# 大型バス 原動機 のリコールについて

## リコール届出番号3665

# 改善箇所説明図

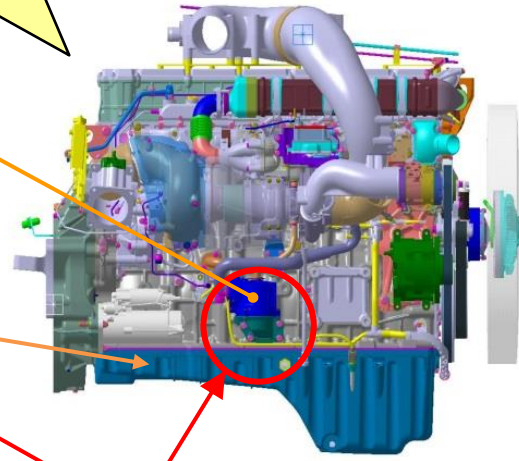
基準不適合発生箇所

- ① エンジンオイルの交換時期の設定が不適切なため、使用条件が厳しい場合、設定期間より早くエンジンオイルが劣化することがある。そのため、そのままの状態で使用を続けると、オイルミストセパレータにスラッジ（燃焼で発生する煤やオイル中の劣化物）が堆積して、目詰まりを起こし、クランクケースの内圧が上昇、エンジンオイルが吸気系に流入して、最悪の場合、意図せずエンジン回転が上昇し、エンジンが破損するおそれがある。
- ② オイルポンプの製造のばらつきにより、ポンプのギヤシャフトが傾くことがある。そのため、ギヤの歯面が摩耗し、そのままの状態で使用を続けると、ギヤが破損してエンジンへの供給油圧が低下し、最悪の場合、エンジンが焼き付き路上故障や火災に至るおそれがある。

- ① 全車両、クランクケースの内圧を測定し、オイルミストセパレータに目詰まりが生じていると判断されるものは、新品のオイルミストセパレータに交換するとともに、エンジンオイルとオイルフィルターを交換する。また、使用条件が厳しい(シビアコンディション)と判断された場合についてもエンジンオイルとオイルフィルターを交換する。さらに、エンジン制御プログラムにエンジン過回転防止機能が入れていない車両には、エンジン過回転防止プログラムを追加する。  
また、メンテナンスノートに使用条件が厳しい場合のエンジンオイルの交換時期を追記するとともに、使用者にエンジンオイルメンテナンスの重要性について注意喚起を行う。
- ② 全車両、暫定措置として、オイルポンプ近傍の騒音値を計測し、ポンプの歯面が摩耗していると判断されたものは、対策品に交換する。  
なお、ギヤシャフト芯ずれ（シャフト傾き）品の検出基準については、市場措置での確実な改善を期するため、暫定措置として措置を開始し、その信頼性を改めて確認したうえで恒久措置に切り換える。

注 : □ は、計測結果により交換する部品を示す。
